DIRECCIÓN METROPOLITANA DE POLÍTICAS Y PLANEAMIENTO DE SUELO

INFORME TÉCNICO

Informe No.	IT-STHV-DMPPS-2021-0073
Fecha informe:	02 de julio de 2021
Tema:	Informe Técnico de Reforma de Ordenanza Metropolitana No. 284 PUAE San Patricio
Solicitante:	Secretaría General de Concejo / Comisión de Uso de Suelo
Oficio:	Resolución No. 120-CUS-2020
Fecha oficio:	21 de diciembre de 2020
Equipo técnico:	Dirección Metropolitana de Políticas y Planeamiento de Suelo

Gráfico No. 03 Afectación Retiro de Quebrada

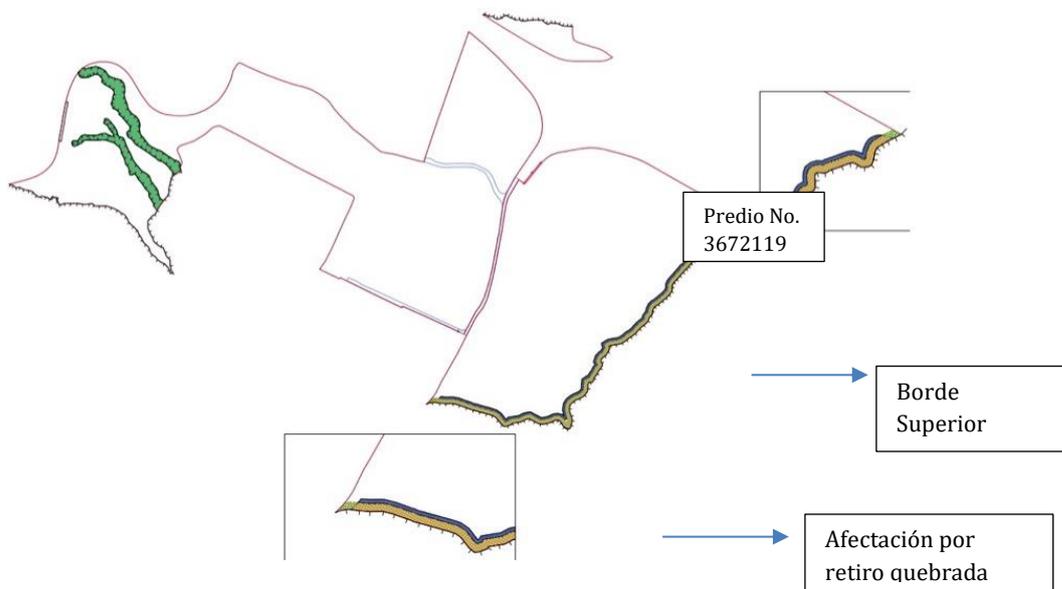
- En el cuadro No. 2 de la Ordenanza No. 284, bajo la nomenclatura “Borde Superior de Quebrada- BSQ” constaba una superficie de 10.656,10 m². Esta superficie corresponde a un área de protección en el corredor de la quebrada el Auqui, que el Promotor cedió dentro de su predio. Esta área de conservación que el proyecto desde su inicio define como protección de la quebrada dentro del área útil de su predio, es una afectación por retiro de quebrada y no implica bajo ningún concepto técnico un Borde Superior de Quebrada, ya que los Bordos de Quebrada no determinan superficies, sino que únicamente, definen el límite de inicio o fin de un accidente geográfico, como el de una quebrada-dentro de un predio determinado.

- Como se puede evidenciar de la gráfica No. 03 del predio No. 3672119, el Promotor respeta el Borde Superior de Quebrada que fue determinado por la Dirección Metropolitana de Catastro (línea que figura en el límite del predio). Sin embargo, se constata, que el área de conservación cedida por el promotor del proyecto, es en efecto un área de afectación por el retiro mismo de la quebrada, por tanto, el cambio de la nomenclatura es necesario, sin que se contraponga con ningún aspecto técnico ni normativo en detrimento del MDMQ. Adicionalmente, al momento de efectuar la actualización gráfica, la Dirección de Catastro al requerir el requisito del levantamiento planimétrico geo-referenciado, verificó que en efecto el Promotor cumple con la determinación de los accidentes geográficos, específicamente con el Borde Superior de Quebrada; y, que la superficie de inicio de sus lotes, son los que en efecto constan en su escritura pública.

Gráfico No. 04 Desagregación Vía Colectora

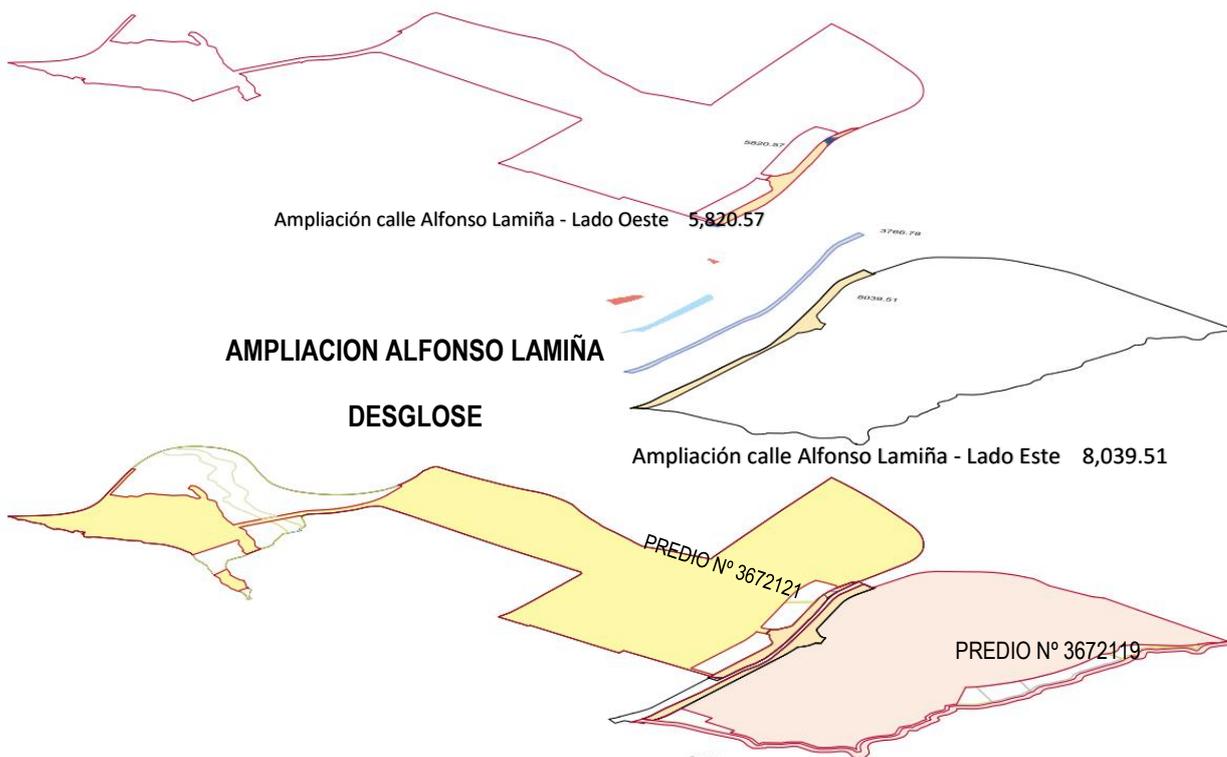
- La información de la vía colectora que figura en el cuadro No. 2 de la Ordenanza No. 284, es desagregada en cada predio en el proyecto de reforma de Ordenanza. Por tanto, en el predio No. 3672119 únicamente se coloca la superficie respecto de la porción de la vía colectora del lote en lado este; y, en el predio No. 3672121 la parte correspondiente al lote en el lado oeste.

- Inicialmente, la superficie de la vía colectora en el Cuadro No. 02 de la Ordenanza No. 284 era de 13.452 m², la cual, por los efectos mismos del cambio de vías y la información correcta, respecto a la ampliación de la calle Alfonso Lamíña, en el proyecto de reforma de Ordenanza la superficie de la vía colectora es actualmente de 13.860,08 m², en beneficio en sí para el sistema vial del territorio.

Gráfica No. 06 Superficies del PUAE San Patricio

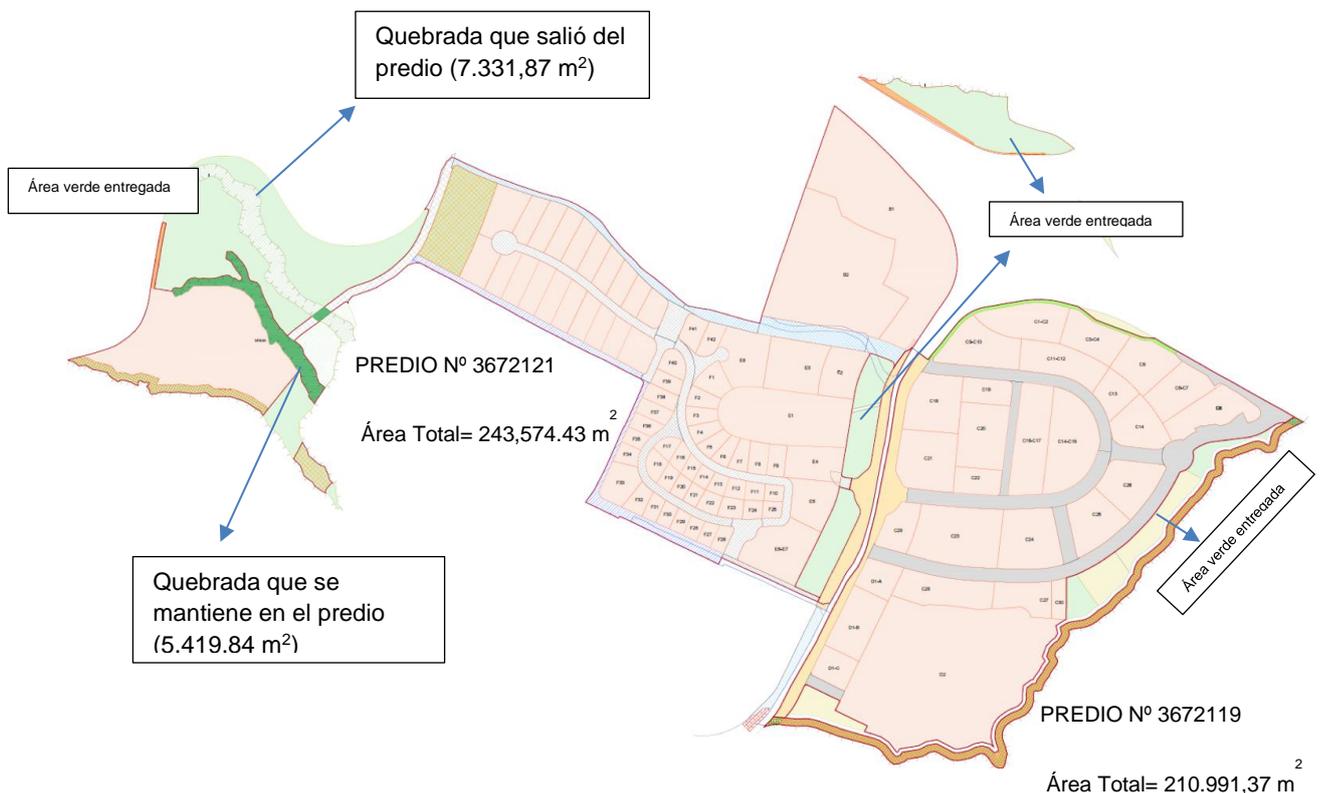
- Como se puede observar del gráfico No. 05 Superficies del PUAE San Patricio, el área útil de los predios No. 3672119 y No. 3672121 del proyecto que han sido objeto de análisis, no se contraponen con ningún aspecto técnico y se encuentran delimitados dentro de los linderos y lotes de propiedad del promotor, respetando los accidentes geográficos determinados por la Dirección de Catastro. Esta información, fue verificada al momento de realizar la actualización alfanumérica y gráfica de los predios del PUAE San Patricio por la Dirección de Catastro. Así mismo, conforme consta en la misma gráfica y en cuadro actual No. 02 de División General de los Lotes de la Ordenanza No. 284, dentro del predio No. 3672121 existen dos quebradas naturales con una superficie de 12.751,71 m², la cuales se han respetado en su integralidad. Las quebradas por su naturaleza, no son consideradas áreas útiles, es por esta razón que en el proceso de actualización gráfica, en concertación con la Dirección Metropolitana de Catastro, se deja fuera de la superficie propiedad del promotor, una de las quebradas. No se excluyeron a las dos quebradas, porque de efectuarlo así, no iba a coincidir la conformación y cierre del polígono en el predio, por tanto, de los 12.751 m² de Quebrada Occidental que figuraba en el cuadro No. 2 de la Ordenanza No. 284, en el cuadro propuesto para la reforma de la Ordenanza No. 284, se mantiene únicamente la superficie de 5.419,84 m² de aquella quebrada que se mantuvo dentro del predio No. 3672121.

Nota aclaratoria: La línea de color roja que bordea los predios de implantación del PUAE San Patricio, son la delimitación de la superficie de los predios del Promotor. Como se evidencia en la gráfica No. 05 las áreas verdes y equipamientos públicos, así como una de las quebradas del predio No. 3672121 ya no forman parte de los lotes del PUAE San Patricio, como efecto de la actualización gráfica efectuada. Se respeta los bordes de quebrada y los accidentes geográficos determinados por la Dirección de Catastro.

Cuadro No. 07 Quebradas y Retiros

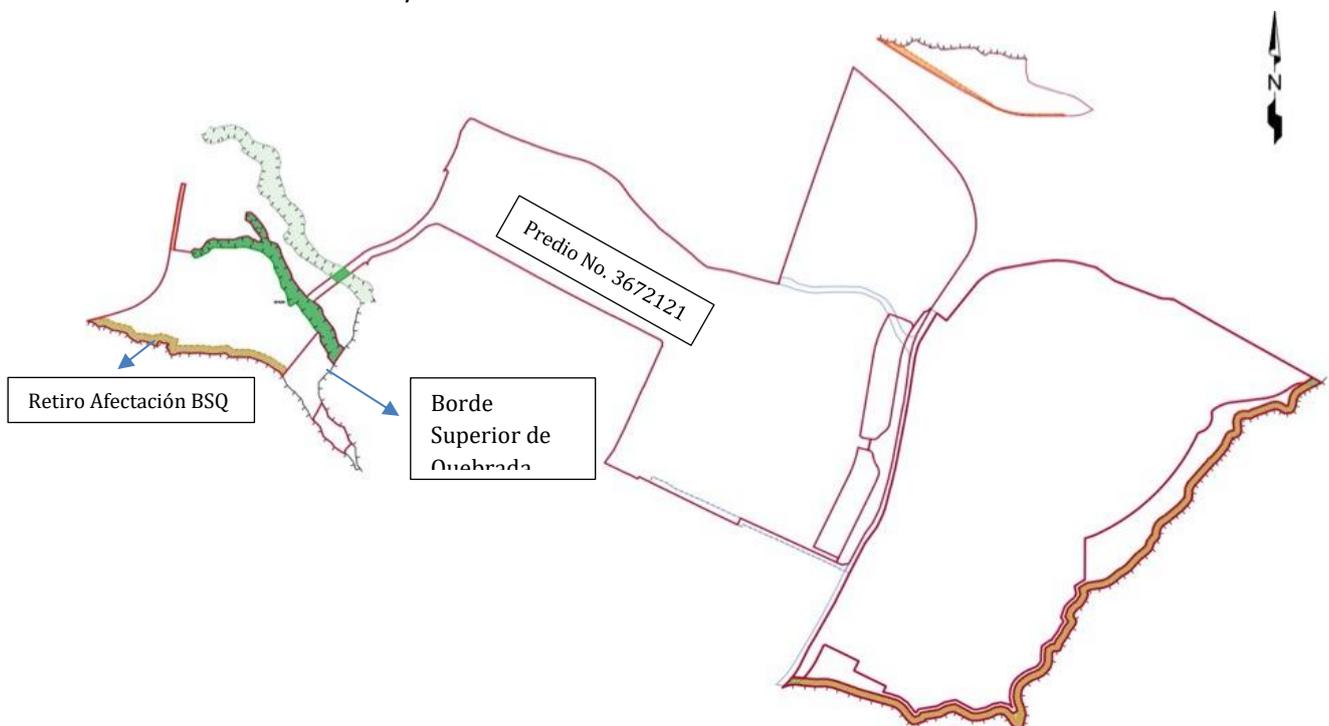
- En el cuadro No. 2 de la Ordenanza No. 284, bajo la nomenclatura “Borde de Quebrada OCC” constaba una superficie de 4.108,57 m², la cual no corresponde al Borde de Quebrada en sí, sino a un retiro de protección de quebrada que el Promotor determino en el lindero sur del lote en cumplimiento de lo que establece el artículo IV.1.52 del Código Municipal para el Distrito Metropolitano de Quito. Los Bordes de Quebrada no determinan superficies, sino que definen únicamente el límite de inicio o fin de una quebrada, dentro de un predio determinado. Por esta razón, se cambia la nomenclatura de “Borde de Quebrada OCC” a “Afectación por retiro de Quebrada” y se realiza el ajuste técnico de la superficie de la afectación.

- Como se observa en el cuadro No. 06 de Quebradas y Retiros, el Promotor respeta el Borde Superior de Quebrada que fue determinado por la Dirección Metropolitana de Catastro (línea que figura en el límite del predio). Sin embargo, se constata, que el área de retiro, es en efecto un área útil del predio que se destinó como afectación por el retiro de protección de la quebrada, por tanto, el cambio de la nomenclatura y el ajuste en las dimensiones son viables y válidas, sin que se contraponga con ningún aspecto técnico ni normativo en detrimento del MDMQ.

Cuadro No. 08 Vía existente predio No. 3672121

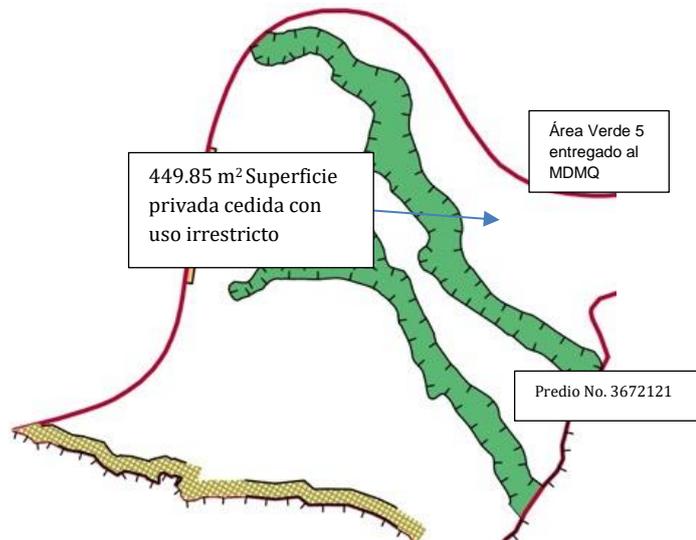
- En el predio No. 3672121 en el proyecto de reforma de ordenanza en el cuadro No. 2, se hace constar la vía existente que inicialmente figuraba en el predio No. 3672119, por error. Esta vía existente, es una vía que permite el acceso público e irrestricto a todos los predios vecinos y que actualmente figura en el predio que le corresponde. Es preciso indicar que la vía existente que consta en el gráfico No.08, desde sus orígenes y conforme consta en la escritura pública del predio madre del Promotor, es parte integrante del predio, la cual servía como acceso interno para los usuarios de lo que en un momento fue la Hacienda Málaga. Posteriormente, el predio madre donde se ubica el PUAE San Patricio se fraccionó generando los tres lotes, que figuran en gráfico No. 1 de este informe, figurando aún, la vía existente, como parte de los predios del promotor.

Cuadro No. 10 Efecto de la Actualización Gráfica en la vía existente

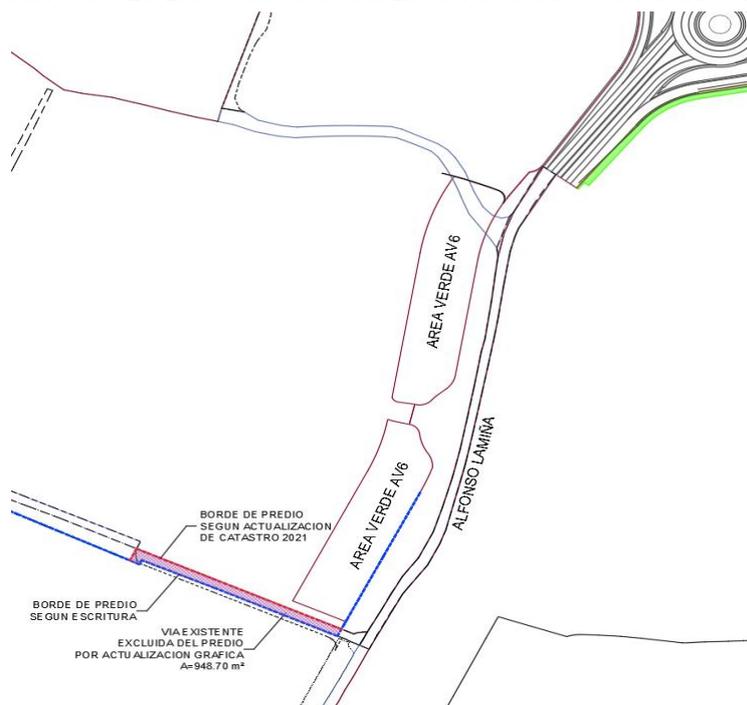
- Conforme la explicación de la vía existente que figura en los párrafos anteriores, la cual, siempre ha sido parte del predio del promotor, en el proceso de actualización gráfica que se efectuó con la Dirección de Catastro, se verificó que 948,70 m² de una parte de la vía existente del predio No. 3672121, se eliminó de los registros de la Dirección de Catastro como propiedad del promotor del PUAE San Patricio, porque uno de los vecinos del predio, específicamente el lote del frente del lado sur del predio No. 3672121, al momento que fraccionó su terreno, incorporó como de su propiedad, la superficie de 948,70 m², por tanto, para que exista coherencia entre la información que reposa en el SIREQ, la Dirección de Catastro requirió que se disminuya esta superficie (948,70 m²) del total de la vía existente que figura en las escrituras del Promotor. Por esta razón, dentro de la actualización, se elimina esta superficie y se hace constar la respectiva reducción en el cuadro No. 02 por efecto de la actualización gráfica y por recomendación de la Dirección de Catastro y en beneficio de la ciudad por ser una vía existente que sirve de acceso a todas las propiedades colindantes y forma parte del sistema vial del entorno.

Gráfico No. 11 Vías Proyectadas PUAE San Patricio

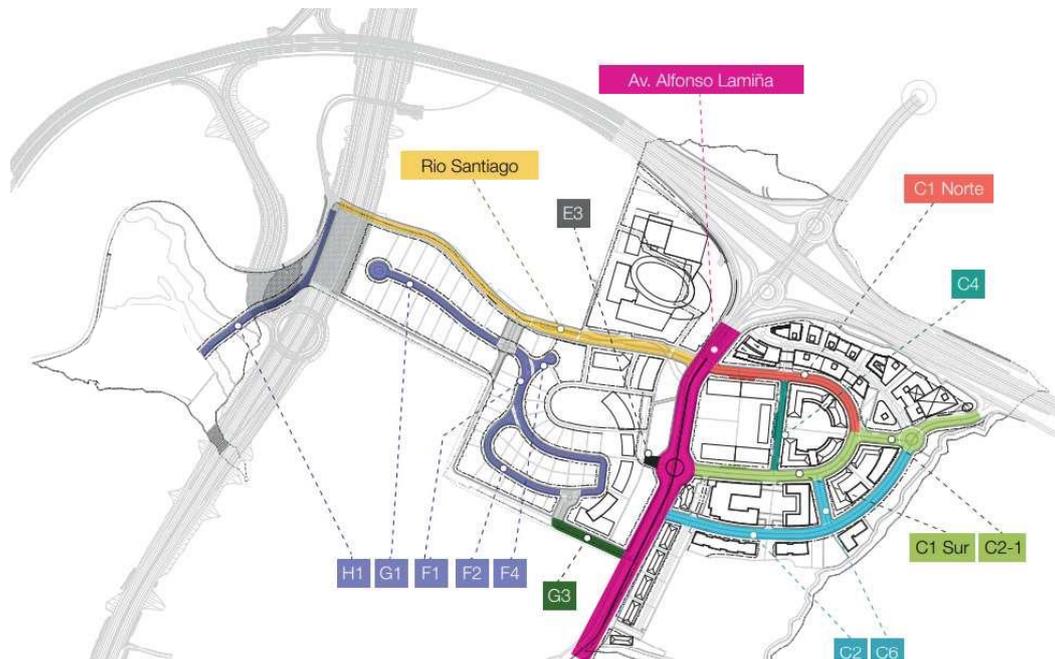
- Se generó un cambio en la propuesta de uso y ocupación en la Parcela “B”, correspondiente al Sector de Planificación B del PUAE, cambiando de una propuesta inicial de edificios de oficinas, a la implantación de un centro comercial. En vista de ello, las calles B1 y B2 que estaban proyectadas en la propuesta inicial fueron eliminadas del proyecto.

- Se realizó un cambio de propuesta de ocupación y uso en la Parcela “D”, correspondiente al Sector de Planificación D del PUAE, pasando de una propuesta inicial de vivienda unifamiliar, a la implantación de un área de equipamiento deportivo, lo que eliminó la ubicación y características de la vía D1 e incluyó un nuevo acceso al Sector como vía D2.

- Se incluyó por error como vía pública dentro de la Parcela “C”, correspondiente al Sector de Planificación C del PUAE, a la vía C3, que está prevista como un acceso privado afectado al uso público, por tanto, se eliminó esta vía del cuadro.
